Shearwater Teric

Notas de liberação do firmware

VERSÃO 21 01/11/2021

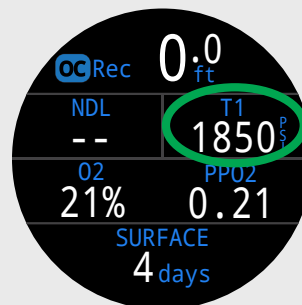
No layout CA Rec Padrão, o local do TTS (área superior direita) pode ser substituído por informações alternativas.
